ELEKTRISCHE INSTALLATIES OP LAAGSPANNING EN OP ZEER LAGE SPANNING (Boek 1 - KB 08/09/2019)

Plaats controle:	Breembosstraat 18, 3040 HULDENBERG		
EAN-code installatie:	541448820049861592		
Tarief teller(s):	Slimme (digitale) meter	Private HS-cabine:	Neen
Nummer teller(s):	1SAG3105180680	DNB:	Fluvius
Index teller(s):	1311/1529/0/0	Type lokaal:	Open woning
Type installatie:	Wooneenheid

Overeenkomstig de voorschriften van Boek 1 – Installaties op laagspanning en op zeer lage spanning – Interne procedure QPRO/ELE/001			
Type controle:	Controlebezoek verkoop oude huishoudelijke installatie (8.4.2)		
Datum uitvoering:	☒ Vóór 01/10/1981	☐ Na 01/10/1981 en vóór 01/06/2020	☐ Na 01/06/2020
Nota's:	Zie rubriek "VASTSTELLINGEN - Opmerkingen"		
Afwijkingen (Deel 8):	Toegepast		
Herkeuring op verslag:	/

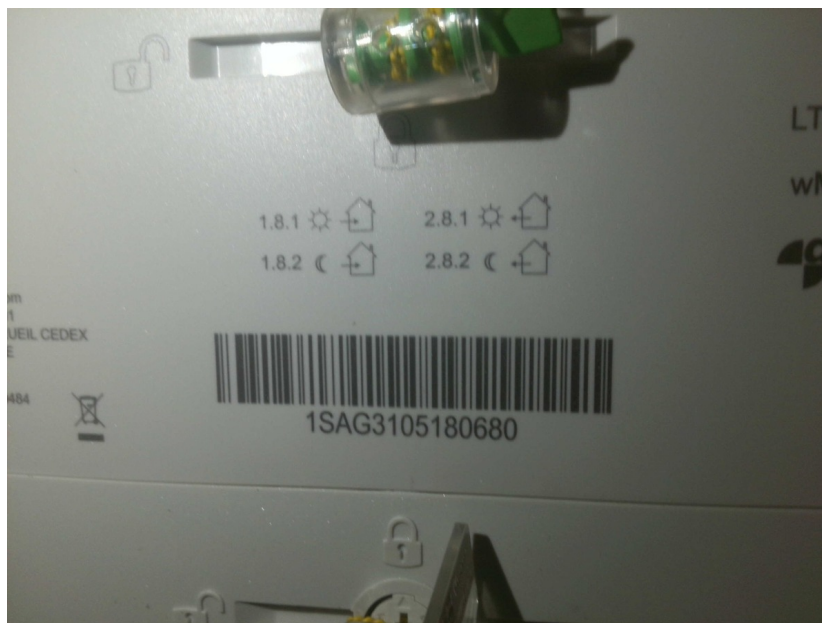
- 4.05. - Het schakel- en verdeelbord moet vervangen worden; de beschermingsgraad tegen elektrische schokken bij rechtstreekse aanraking is onvoldoende. (Boek 1, Onderafdeling 4.2.2.3./5.3.5.1. (a))
Uitleg: foto in bijlage
